Fiberglas-Technik Rudolf Lindner <b>EASA AP.161</b>	Service Bulletin (SB-G09) „Inspection / Replacement elevator pushrod“	Grob Sailplanes EASA.A.250	Page 1 of 1 Edition 08.04.2020
---	---	----------------------------------	-----------------------------------

Subject: Inspection / Replacement of elevator pushrod

Effectivity: **Grob Sailplanes** (data sheet TCDS EASA.A.250)

Fiberglas-Technik Rudolf Lindner <b>EASA AP.161</b>	Anweisung / Instructions (AI-G09) „Inspektion/Austausch HR-Stange“/ „ <i>Inspection/replacement elevator pushrod</i> “	Grob Sailplanes EASA.A.250	Blatt / page 1 / 9 Ausgabe / edition 08.04.2020
---	--	----------------------------------	---

Abb 1 – Skizze der Kontrollbohrung am Gabelkopfende (Bohrung Ø 6 mm), geschweißte Version  
*Drawing of the control hole in the lower fork head end (hole dia. 6 mm), welded version*

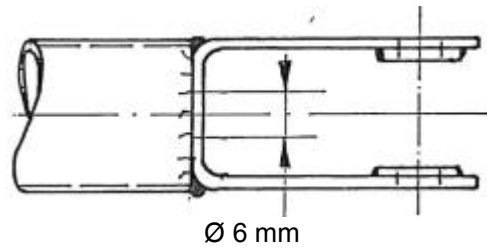
- a. Am geschweißten Gabelkopfende unten muß die HR-Stange nach Zeichnung aufgebohrt werden (Bohrung Ø 6 mm, siehe Abb. 1). Bohrung aussen und innen entgraten.  
*The elevator pushrod must be drilled open on the welded lower fork head end according to the drawing (hole dia. 6 mm, see Abb. 1), Deburr the hole externally and internally.*

- f. Das Bohrloch am geschweißten Gabelkopfende bleibt offen.  
*The hole at the welded fork end remains open.*

Abb 2 – Bild einer demontierten und zerlegten HR-Stange, genietete Version mit Massenausgleich  
*Picture of a demounted and disassembled pushrod, riveted version with mass balance*

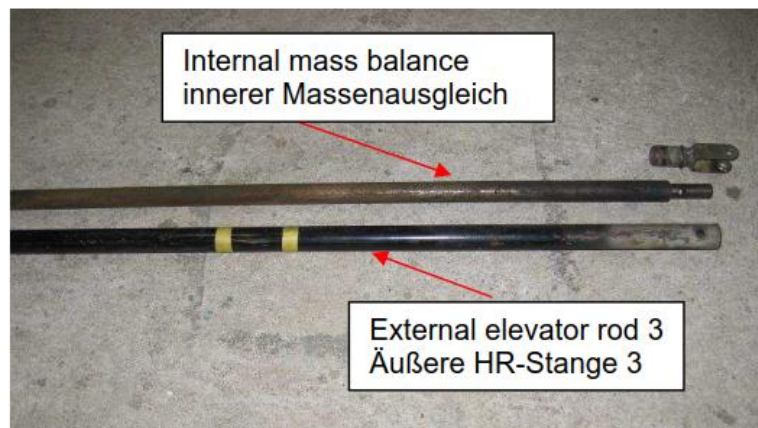
- d. Rohrriet am unteren Ende der Stange ausbohren (Bohrer Ø 6 mm) und danach den unteren Gabelkopf und – bei den Baureihen Astir II – das innere Massenausgleichsgewicht ausbauen. (Bei Baureihen Twin III ist dieser Massenausgleich am oberen Ende montiert und braucht nicht entfernt zu werden.)  
Abb. 2 zeigt eine solche Stange im zerlegten Zustand.  
Falls der Ausbau Schwierigkeiten wegen starker Reibung zwischen Stange und Massenballast macht oder falls starke Korrosion im inneren Stange oder am Massenausgleich vorgefunden wird, muss die HR-Stange erneuert werden.  
Anhang A zeigt am Beispiel Twin III Ausbohren des Rohrriets und weitere Schritte.  
*The tubular rivet at the lower elevator pushrod end has to be drilled open (drill dia. 6 mm) and then the lower fork connector and – with models Astir II - the internal mass balance has to be de-mounted. (With models Twin III the mass balance is mounted at the upper end and needs not to be de-mounted.)*

*See Abb.2 for such an elevator pushrod in disassembled status.*  
*If the removal creates difficulties due to strong friction between the external steel tube and the internal mass balance or when observing strong corrosion within the tube or at the massbalance, replace the elevator pushrod with a new one.*  
*Appendix A shows the drill out of the tubular rivet and further steps (example for Twin III).*

- g. Falls Massenausgleich demontiert wurde, den Gummi O-Ring zwischen innerem Massenausgleich und Stahlrohr ersetzen. O-Ring reduziert Vibrationen und Geräusche zwischen den Stangen.  
*Replace the rubber O-ring installed between the internal mass balance and the steel tube if mass balance has been de-mounted. This o-ring reduces vibrations and noise between the rods.*
- h. Stahlrohr, ggf. Massenausgleich und Gabelkopf mit neuem Rohrriet zusammenbauen. (Rohrriet DIN 7340B 6x1x26.5 verwenden)  
*Install new rivet to connect the steel tube, mass balance (if applicable) and the fork end. (Use Tubular Rivet P/N DIN 7340B 6x1x26.5.)*

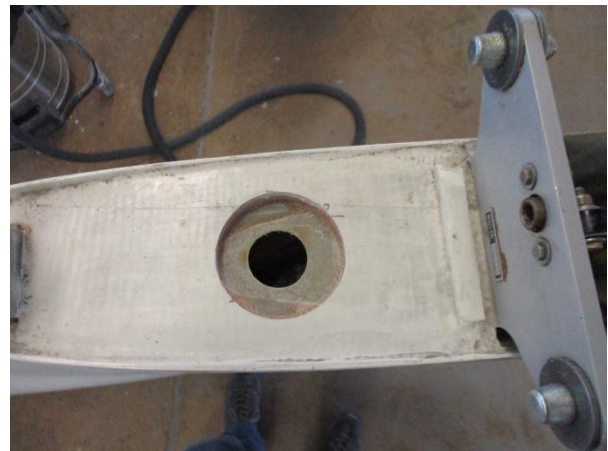
Anzeichnen Position der Bohrung (110 mm vor Vorderseite Höhenflossenbeschlag in der Mitte der Rippe)  
*Marking of the hole position (110 mm in front of elevator fitting in the middle of the rib)*

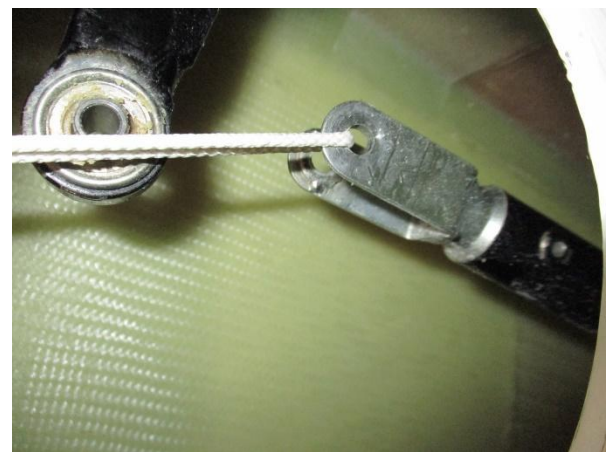
Lochsäge Ø 67 mm – Achtung: nur die oberen Lagen bis zum Schaum durchsägen  
*Hole saw (lock saw) Ø 67 mm – Caution: only sever the upper layers until reaching the foam*

**Anhang A – Arbeitsablauf bei Twin III / Appendix A – work sequence with Twin III:**  
- Fortsetzung / continued –

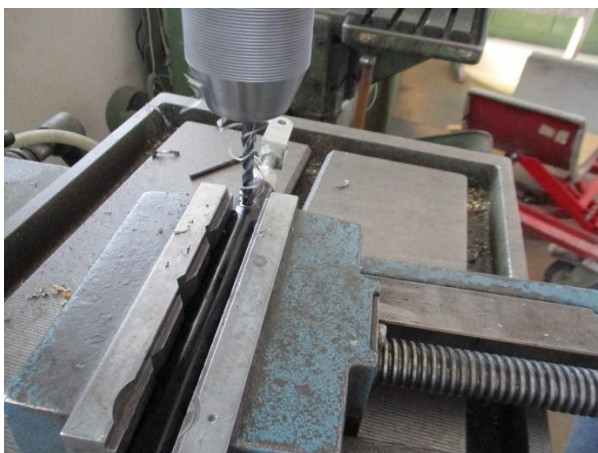
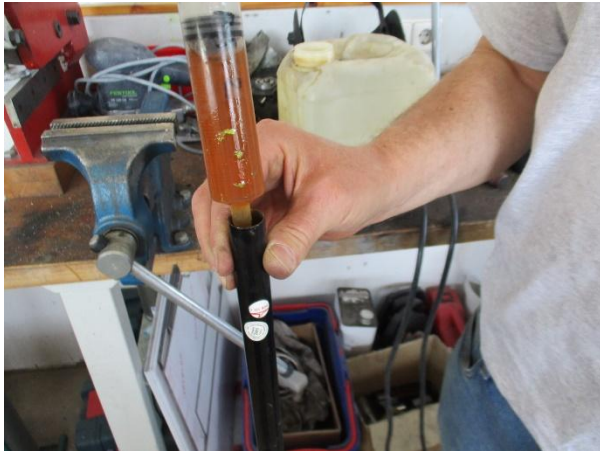
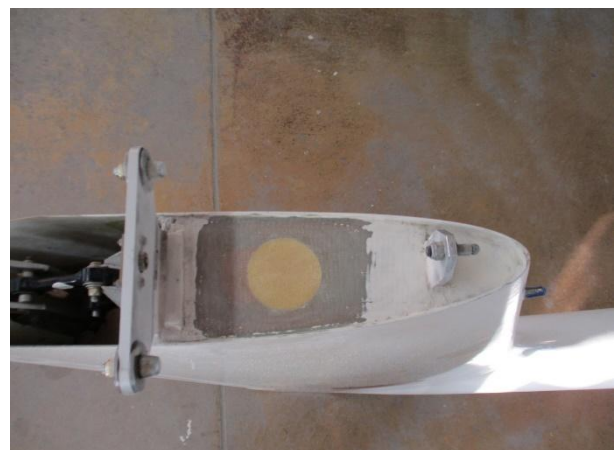
Lochsäge Ø 32 mm – diese kleinere Bohrung komplett durch die Rippe  
*Hole saw (lock saw) Ø 32 mm – this smaller hole cuts through the complete rib*

HR-Stange durch Handlochdeckel lösen und mittels Schnur durch die Bohrung nach oben herausnehmen  
*Loosen elevator pusrod through control openings and remove upward through cut hole using a string*

Ausbohren des Rohriets (Bohrer Ø 6 mm) und Herausziehen der Alu-Buchse mit dem Gabelkopf  
*Drilling out the tubular rivet (drill Ø 6 mm) and pulling of the aluminum bush with the fork end*
